Doplnění k technické zadávací dokumentaci

„Výměna oken v domě č.p. 642, 643, 644 v ul. Benešova, Kolín II – na jižní, východní a severní straně“

Upřesnění specifikace k technické zadávací dokumentaci zakázky po provedené prohlídce objektu ze dne 19.06.2012.

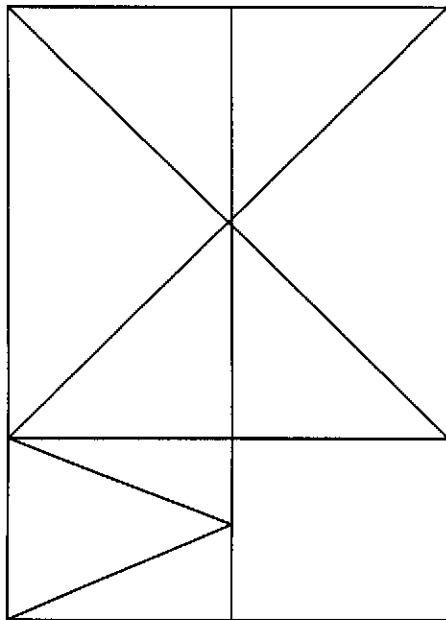
- V příloha č. 1 k technické dokumentaci, strana 2, malá okna- dochází ke změně v počtu oken na 8 ks o rozměrech 500x1200 mm.
- Okno se stávajícím výdejním jídelním pultem, na jižní straně objektu bude řešeno podle níže uvedeného nákresu. Vzhledem k tomu, že okno bude i do budoucna řešeno jako výdejní pult bylo dohodnuto se stavebním dozorem (p. Pitákem) vyklápěcí okno vyřešit jako okno otvíravé na půl – jedna část spodního dílu okna by byla fixní – pevná, z tohoto důvodu dochází ke změně v příloze č. 1 k technické dokumentaci, strana 2, kde počet dvoukřídlých oken bude 18 ks, ale jedno z nich bude provedeno podle výše uvedené specifikace.
